東京電力株式会社柏崎刈羽原子力発電所

敷地周辺海域の地質・地質構造に関する補足説明

平成 20 年 4 月 28 日

東京電力株式会社

第2-3図 敷地前面調査海域の音波探査記録解釈図
(エアガン・マルチチャンネル音波探査; M-6測線)

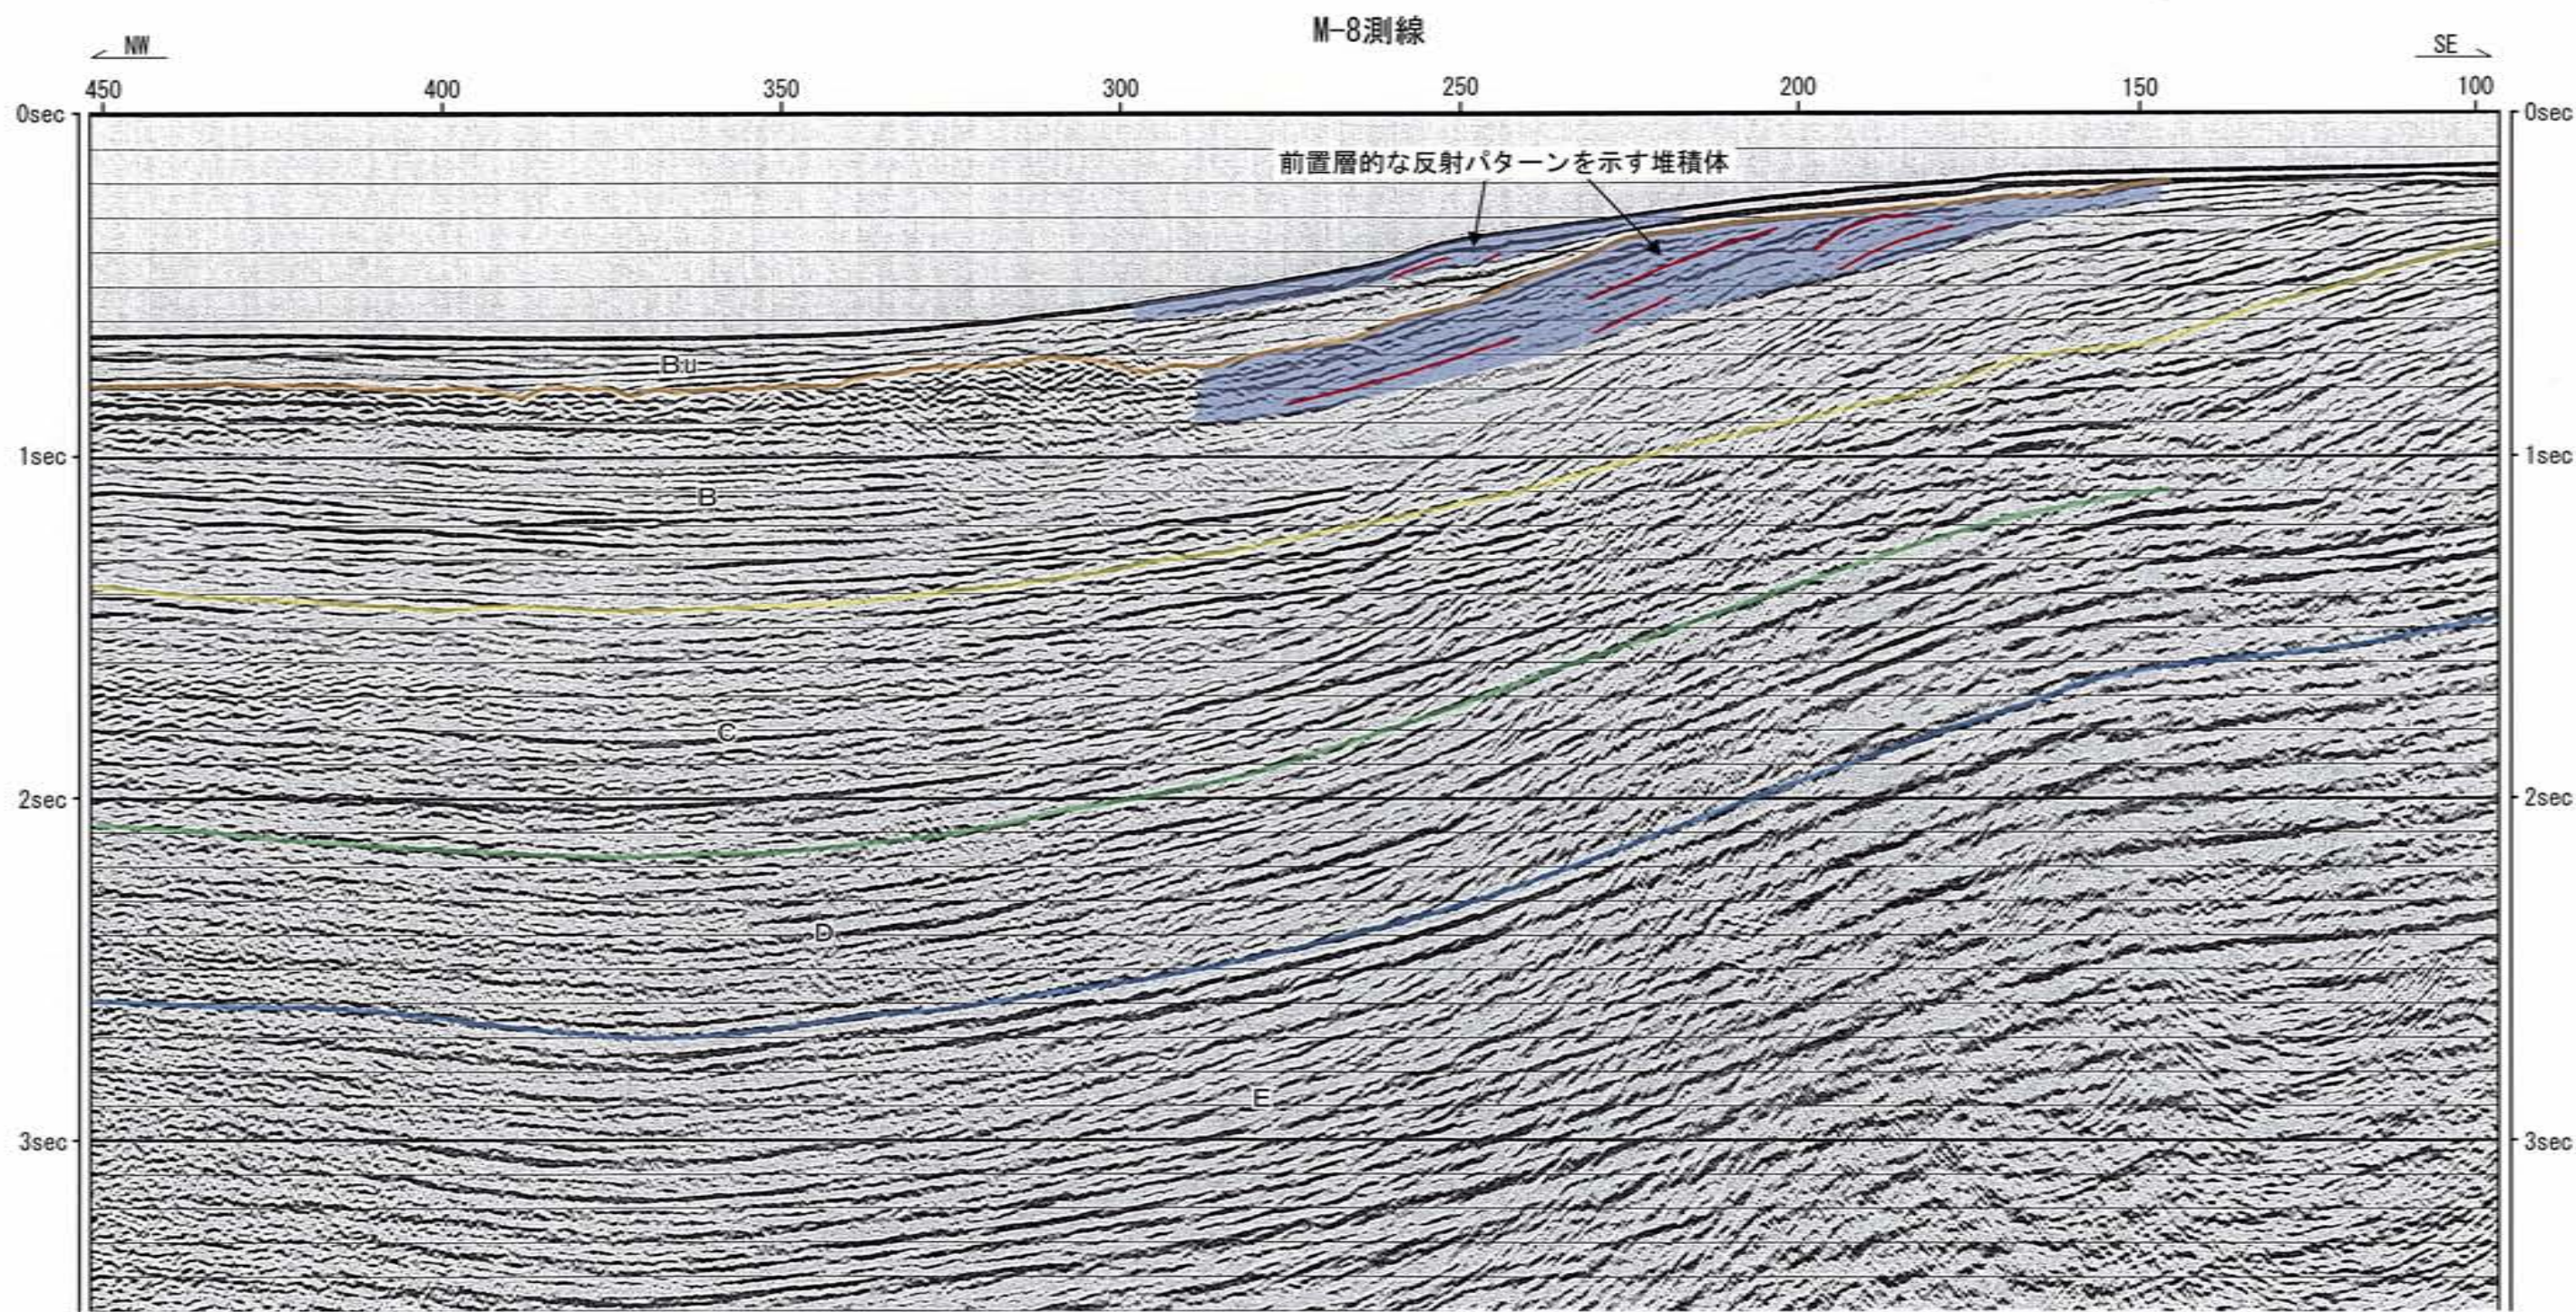
渡辺ほか(2007)⁽¹⁾は、当社既往海域調査結果の検討を行い、海底の地形に基づき、敷地前面の大陸棚斜面の基部に沿って活断層あるいは推定活断層を示し、その長さを35km～50kmとしている。この断層について、合同WG(第6回;平成20年4月18日)においては、その南部区間はF-B褶曲群中の活向斜軸部に位置していること、北部区間では少なくともB層以上の地層に変位を与える断層は存在せず、B層及びB_u層に認められる前置層的な反射パターンと大陸棚斜面とは調和的な形態を示していることから、大陸棚斜面は堆積構造を反映したものであることの説明を行った(第2-1図、第2-2図)。

敷地前面の大陸棚斜面の北部区間においては、上述のように、寺泊沖のM-7測線においては、少なくともB層以上の地層に変位を与える断層は存在せず、B層及びB_u層に認められる前置層的な反射パターンと大陸棚斜面とは調和的な形態を示している(第2-2図)。その北方の角田沖M-6測線においても同様に、大陸棚外縁部には前置層的な反射パターンを示す地層が分布し、大陸棚斜面を形成しており、大陸棚斜面付近には少なくともD層以上の地層に断層の存在を示唆する構造は認められない(第2-3図)。敷地に近い出雲崎沖M-8測線においては、大陸棚斜面付近のB層以下の地層に緩やかな褶曲構造が認められるものの、大陸棚外縁部には前置層的な反射パターンを示す地層が分布し、大陸棚斜面を形成している(第2-4図)。

第2-5図(1) 「佐渡島南方海底地質図」説明書による大陸棚外縁部の音波探査記録例

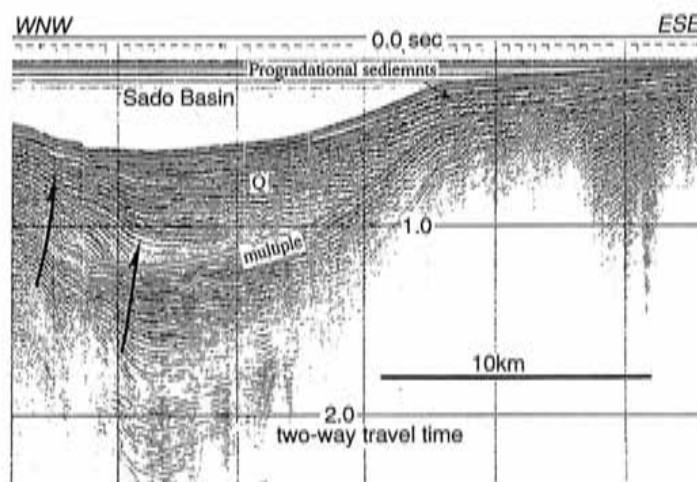
この大陸棚斜面について、その形成メカニズムに関する推定を行うため、主に文献を中心に検討を行う。

地質調査所発行の20万分の1海洋地質図「佐渡島南方海底地質図」(1994)⁽²⁾は大河津分水沖の音波探査記録を、「佐渡島北方海底地質図」(1995)⁽³⁾は角田沖の音波探査記録をそれぞれ示し(第2-5図)、いずれも大陸棚から斜面にかけてプログラデーションパターンを示す堆積体が発達し、その佐渡海盆への延長がほぼ水平な堆積物となって海盆底を埋めているとしている。このプログラデーション(Progradation)とは、海岸に堆積が生じて、陸地が広がり海岸線が海側に前進する現象である(第2-6図)。
